СОЮЗДОРПРОЕКТ

Вариант измененного армирования балок типовых конструкций серии 3.503.1-73

1990 г.

Настоящий вариант измененного армирования балок со сварными арматурными каркасами длиной I2 и I8 м разработан на основании "Рекомендаций ЦНИИС по переработке т.п. 3.503.I-73" в соответствии с протоколом совещания в ГКТУ строительства мостов от 24.0I.90 г.

Армирование ребра балок вязаными каркасами из арматуры AII и AIII

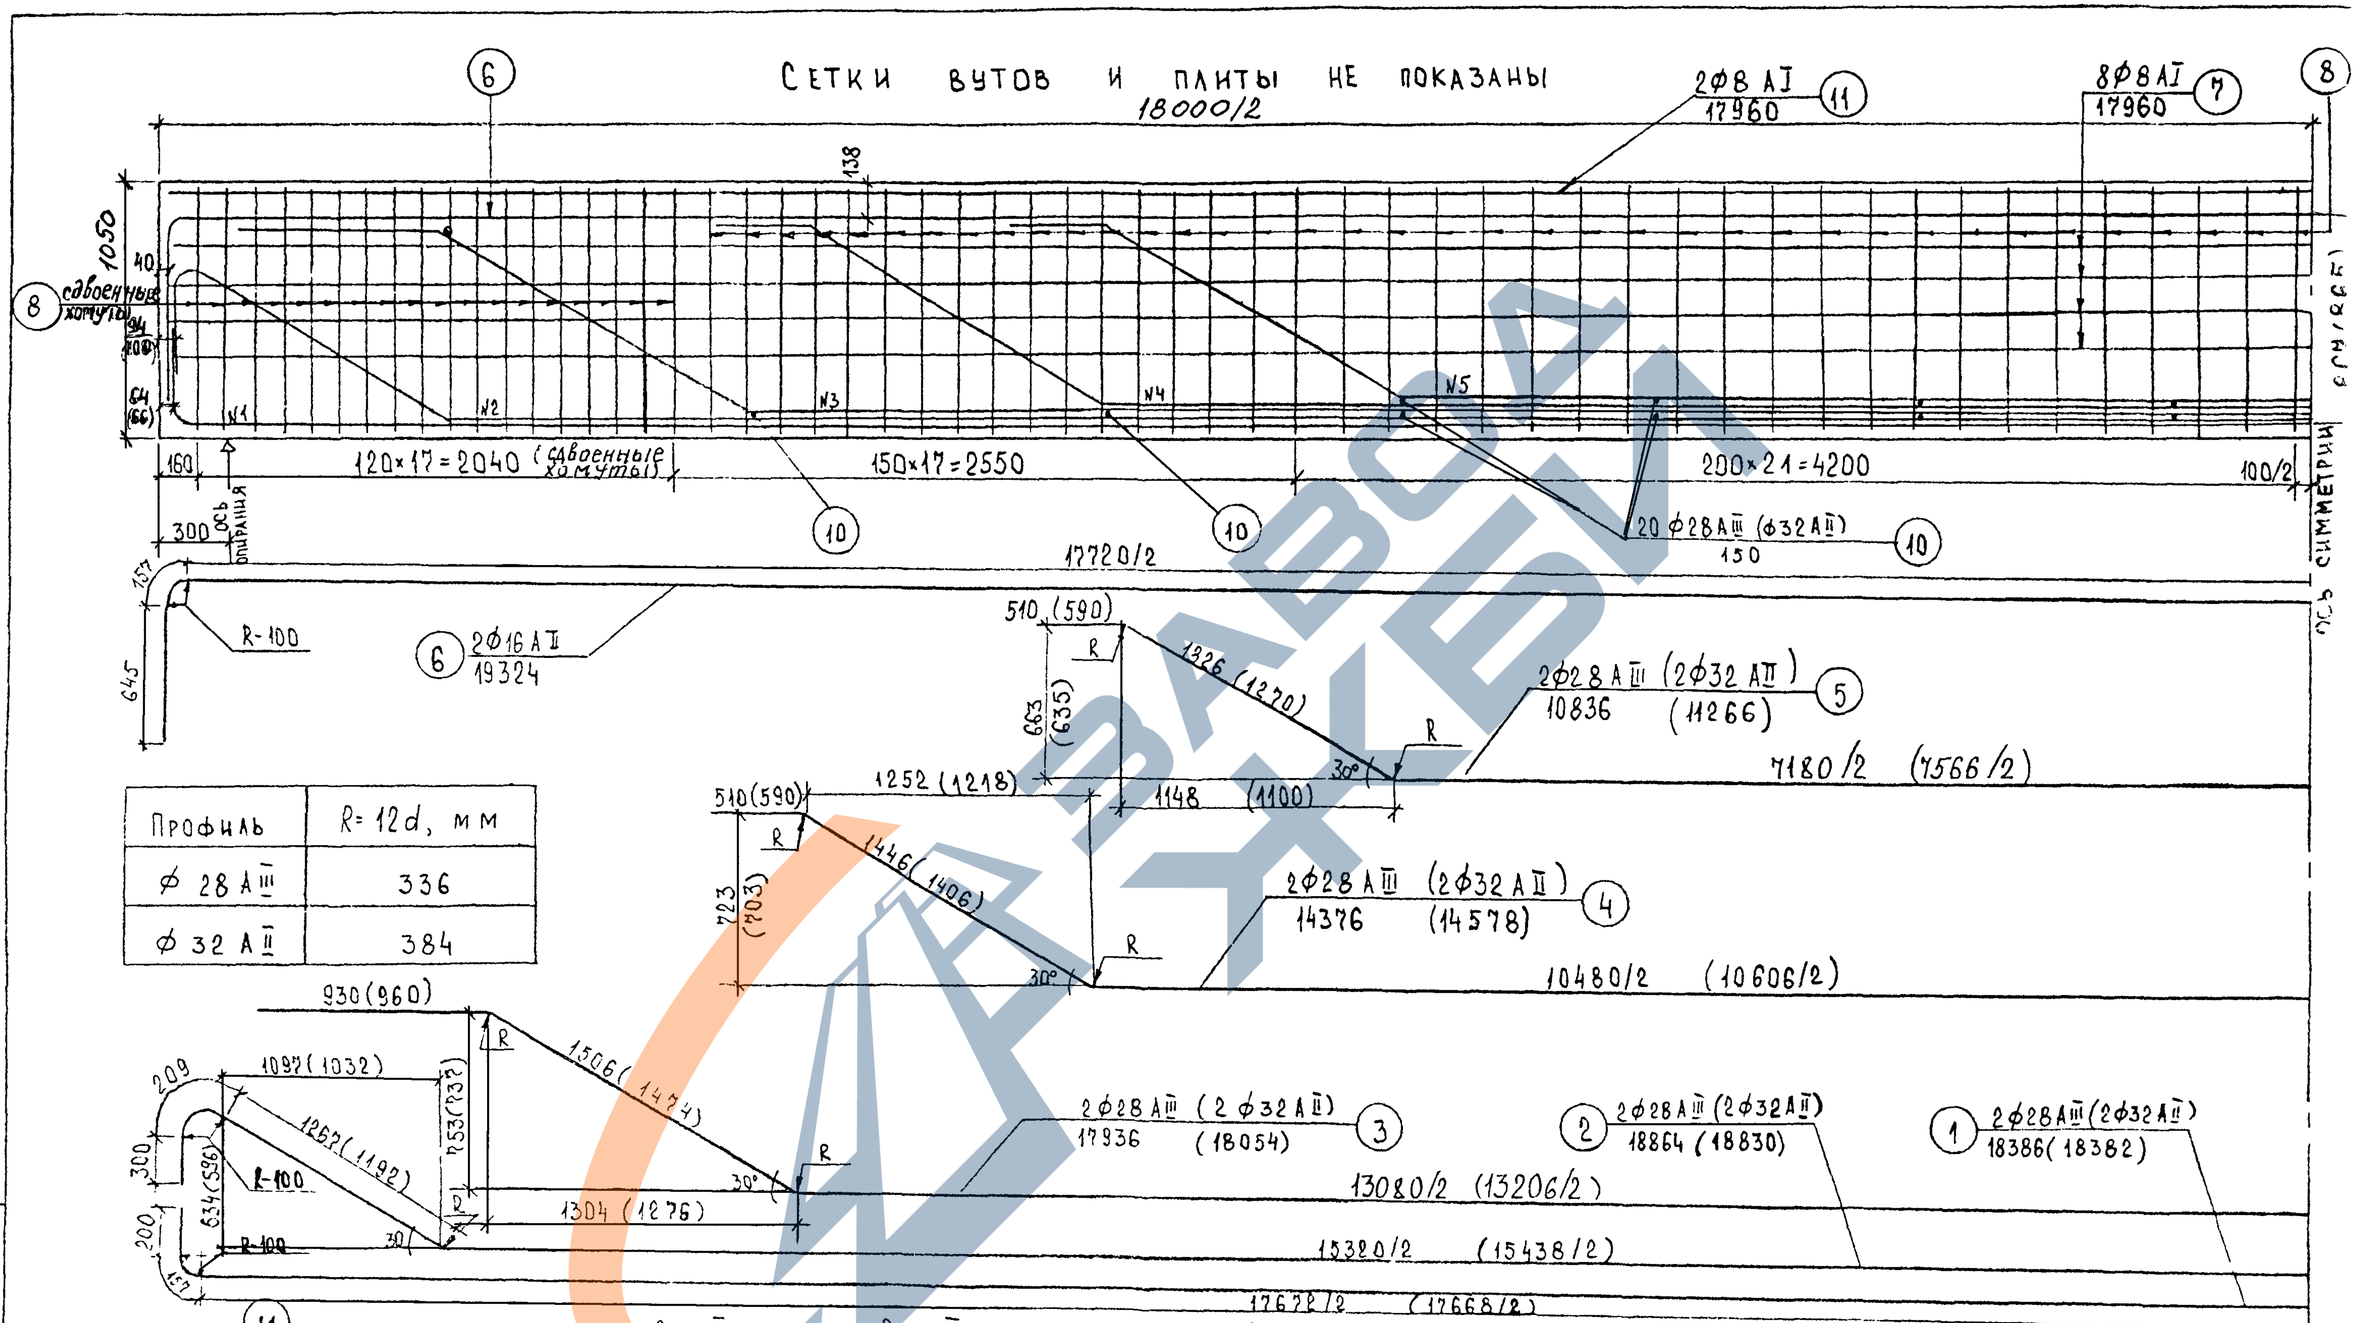
В скобках – армирование арматурой AII
